Rancate: una variante da meditare

Variante di piano regolatore del Comune di Rancate: zona di Cantone: formazione di una discarica provvisoria per il deposito di materiali provenienti dagli scavi e dalle demolizioni edilizie, destinata a diventare, a discarica chiusa (1998), una zona definita agrituristica.

Pubblichiamo la memoria che la Sezione ticinese della Lega svizzera per la protezione della natura ha inviato alla Sezione forestale, alla Sezione della pianificazione urbanistica, all'Ufficio per la protezione della natura e all'Ufficio federale dell'ambiente, delle foreste e del paesaggio.

Situazione della masseria di Cantone il 7.11.1986.

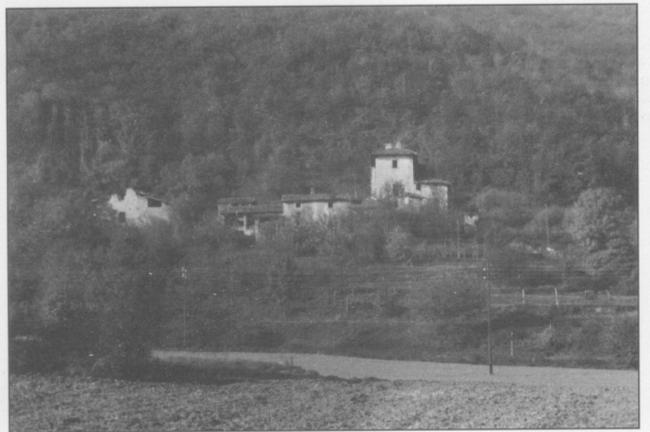
L'intera area compresa nella variante appartiene attualmente alla zona agricola e forestale. "Cantone" era una vecchia masseria abbandonata e mal ridotta, ma, come appare in modo eloquente dalla foto che ritrae la situazione prima dei recenti interventi, paesaggisticamente significativa: era uno degli episodi più plastici e scoperti nel paesaggio del Mendrisiotto rurale. La relazione di pianificazione peraltro lo sottolinea. Citiamo dalla stessa:

Ora, come risulta dal raffronto delle fotografie allegate, una parte sostanziale della masseria è già stata abbattuta. Ci chiediamo se le demolizioni furono oggetto di una licenza edilizia. Quell'intervento, che ha sfrondato la masseria, non fu casuale. Esso si spiega poiché il nuovo art. 46 ter delle Norme di applicazione del piano regolatore (introdotto dalla variante), più che intendimenti conservativi di un antico complesso agrario, persegue altri scopi. Si vuol trasformare quella fascia pedemontana in una nuova zona di PR, denominata zona "agrituristica". Si vuole cioè affiancare al vigneto già realizzato un complesso paraturistico. Questa zona comprenderà un singolare abbinamento: un'"area temporaneamente riservata a discarica e il nucleo di Cantone", per il quale dovrà essere presentato un "piano di quartiere" (art. 46 ter, comma 2 NAPR, introdotto con la variante di PR). È questo disposto che scopre le vere intenzioni dell'operazione. S'intende realizzare un "quartiere", di cui si conoscono soltanto alcune componenti (cantina a 3 piani, da interrare, ristorante, enoteca, sala
